**Varianten op de voetgangers in- en uitgang van de Dreefgarage**

variant 2.

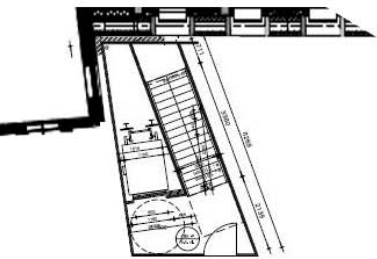
(NB. De enkele meters uitstekende luifel is niet weergegeven.)

Zes varianten die voortborduren op het oorspronkelijke voorstel. Aan al deze varianten kleeft hetzelfde bezwaar, namelijk: de uitbouw steekt ver naar voren, staat haaks op de Dreef en ontnemt het zicht op de villa danwel op de replicagevel van het gebouw Bremer/Zwiers.

**Variant A.**

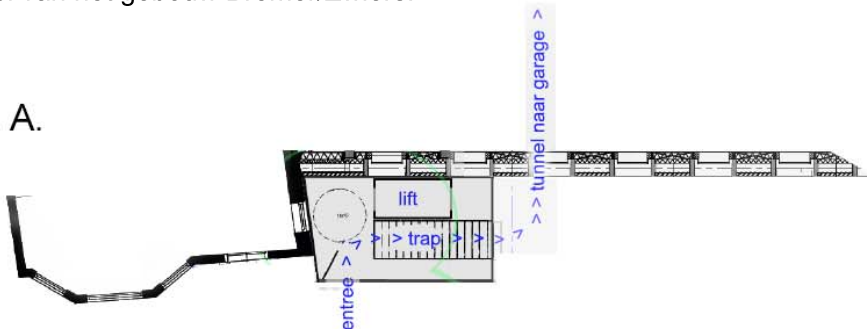
Variant A steekt slechts ca 60 cm uit ten opzichte van de voorgevel van de villa ook is de looprichting van de trap verbeterd.
